**Dot.: wykonania wywiadu branżowego i uzgodnienia, w związku z realizacją zadania pn. „Przebudowa ul. Mieszka I w Knurowie na odcinku od skrzyżowania z ul. Kazimierza Wielkiego do skrzyżowania z ul. Kosmonautów”.**

Dotyczy: „Przebudowy ul. Mieszka I w Knurowie na odcinku od skrzyżowania z ul. Kazimierza Wielkiego do skrzyżowania z ul. Kosmonautów”.

Dot.: wykonanie wywiadu branżowego i uzgodnienia projektu zagospodarowania terenu dla zadania pn.: „Przebudowa ulicy Mieszka I na odcinku od ul. K. Wielkiego do ul. Kosmonautów w Knurowie”.

dotyczy: uzgodnienia planu zagospodarowania terenu dla zadania pn.: „Przebudowa ul. Mieszka I w Knurowie na odcinku od skrzyżowania z ul. Kazimierza Wielkiego do ul. Kosmonautów”.

Załącznik nr 1 do pisma nr OS-DL.404.409.2021.2(KU) z dnia 17.05.2021

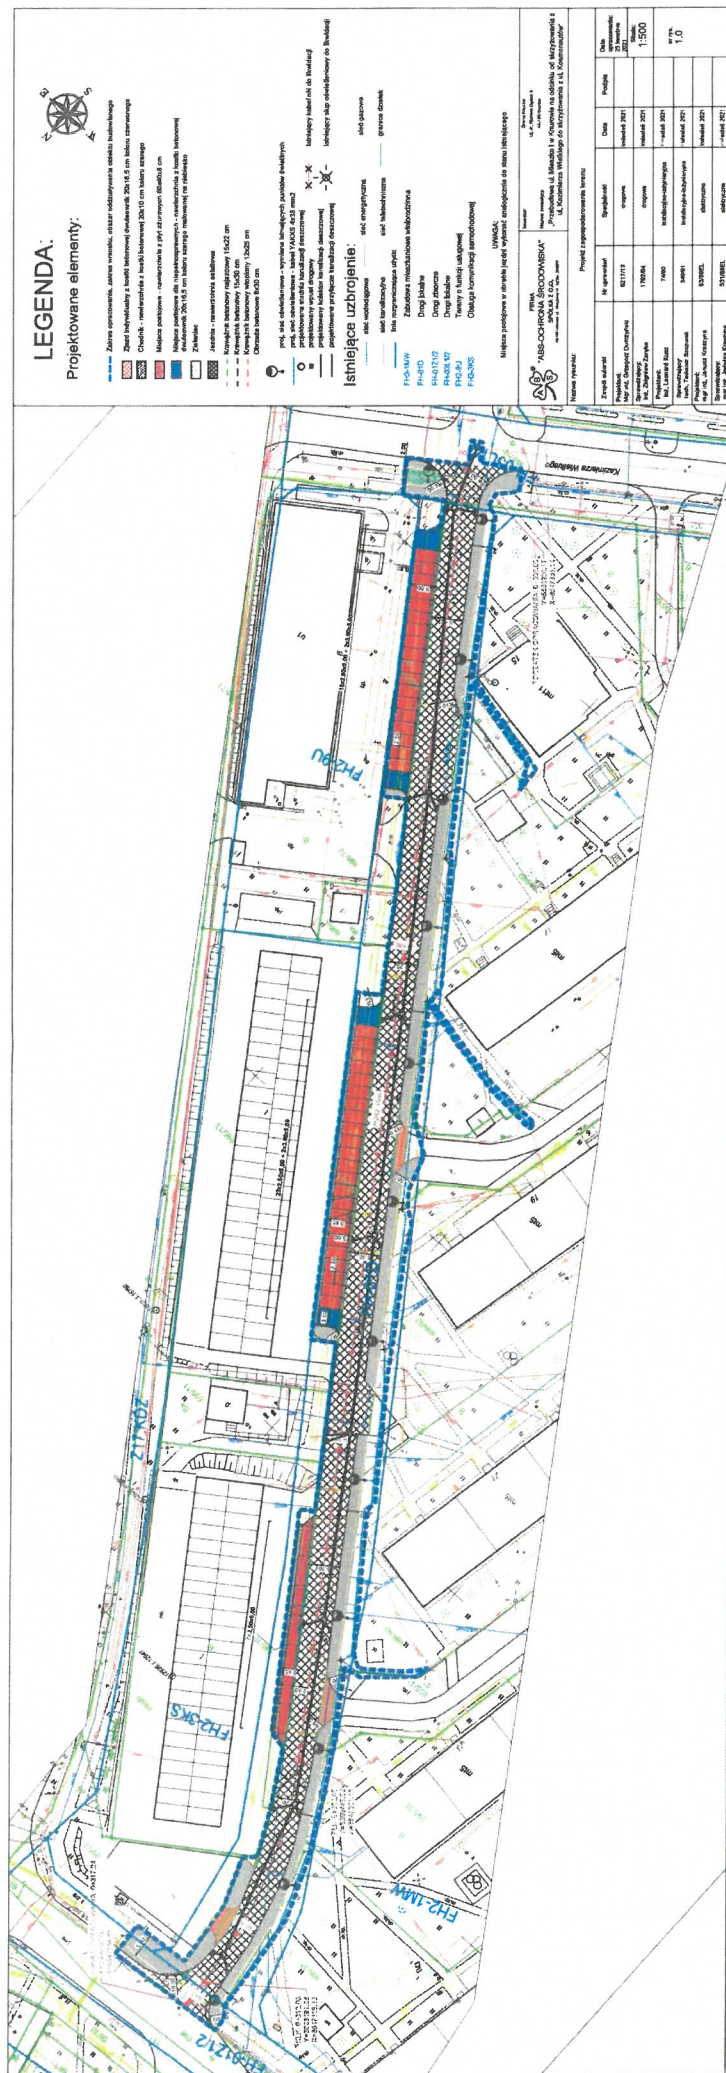
W odpowiedzi na Państwa pismo znak L. dz. F/ABS - 0014.WB.ML z dnia 06.05.2021 w sprawie jw. informujemy, że w zakresie wskazanego nam opracowania **Operator Gazociągów Przesyłowych GAZ-SYSTEM S.A. Oddział w Świerklanach, nie eksploatuje sieci gazowej wysokiego ciśnienia.**
